**AVIS RELATIF À LA PROTECTION
CONTRE LES EVENTUELS EFFETS NOCIFS ET NUISANCES
PROVOQUÉS PAR LES RAYONNEMENTS NON IONISANTS
GÉNÉRÉS PAR DES ANTENNES ÉMETTRICES STATIONNAIRES**

Commune : CHINY - Exploitant : PROXIMUS

Référence exploitant : 61JAM_02

Rapport n° 803 / 2024

Figure 1 : Vue en plan des lieux de séjour et des points de contrôle

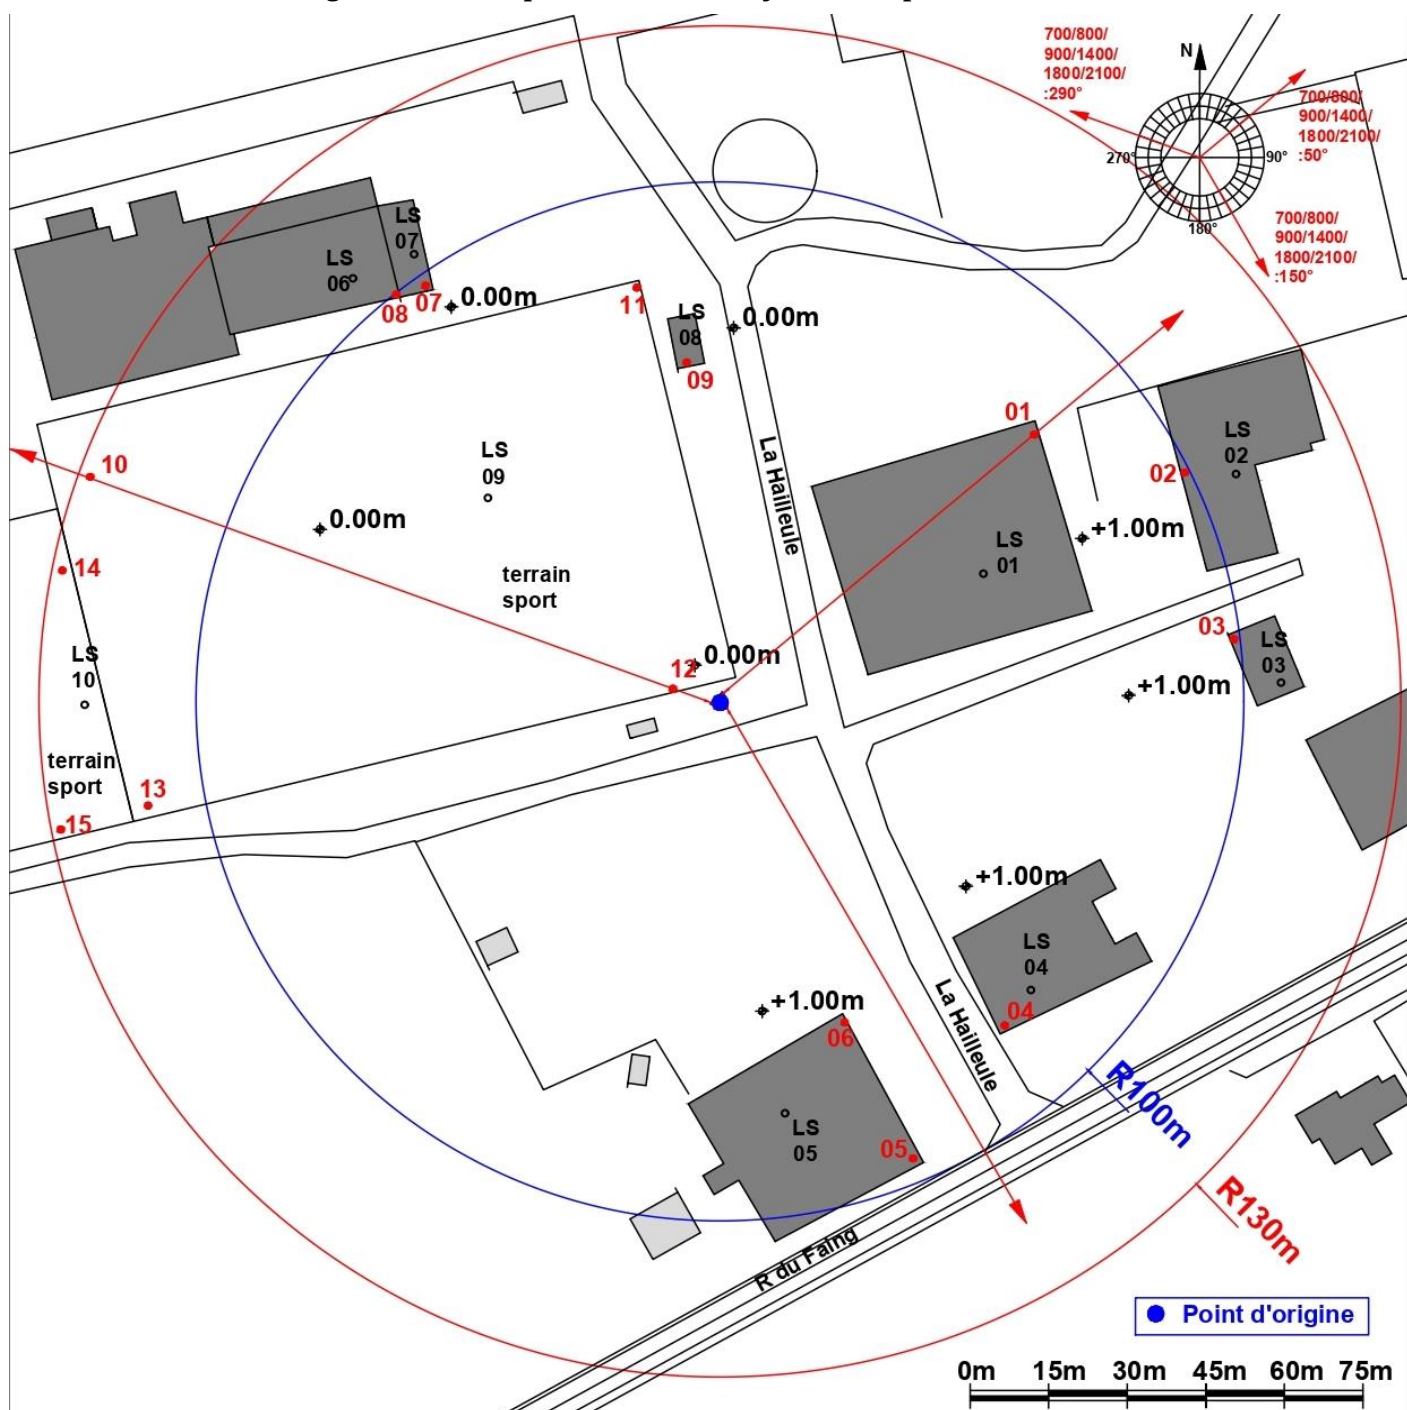
Les fréquences d'émission, la puissance rayonnée par chacune des antennes et leur gain permettent de déterminer le rayon de la zone à analyser. Tout dépassement de la limite par installation est exclu en dehors de cette zone. Le tableau 2 reprend les 35 LS² pour lesquels l'indice d'exposition est le plus élevé. Les différentes colonnes indiquent :

- le numéro du point de contrôle repris sur un des plans de la figure 1;
- le numéro du LS dans lequel se trouve le point de contrôle de la 1^{ère} colonne ;
- l'atténuation d'obstacle prise en compte pour le calcul de l'indice d'exposition dans le LS ;
- le résultat du calcul de l'indice d'exposition.

N° point de contrôle	LS	Atténuation (dB)	Indice d'exposition relatif à la limite par installation IE_i
10	LS09	0,0	0,400
14	LS10	0,0	0,385
13	LS09	0,0	0,322
5	LS05	3,0	0,296
2	LS02	3,0	0,278
15	LS10	0,0	0,241
4	LS04	3,0	0,209
3	LS03	3,0	0,189
1	LS01	3,0	0,167
8	LS07	3,0	0,158
7	LS06	3,0	0,143
11	LS09	0,0	0,089
6	LS05	3,0	0,047
12	LS09	0,0	0,026
9	LS08	3,0	0,011

En ce qui concerne les antennes de l'installation mentionnées dans le tableau 1, la distance maximale à laquelle la limite pourrait être atteinte, à l'extérieur, est égale à 84,7 m. S'il n'y a pas de LS à une distance inférieure, les antennes respectent forcément la limite d'immission.

Dans le cas des LS situés à l'intérieur des bâtiments, une atténuation d'obstacle est prise en compte et il en résulte que la distance maximale à laquelle la limite pourrait être atteinte se réduit à 60,0 m.
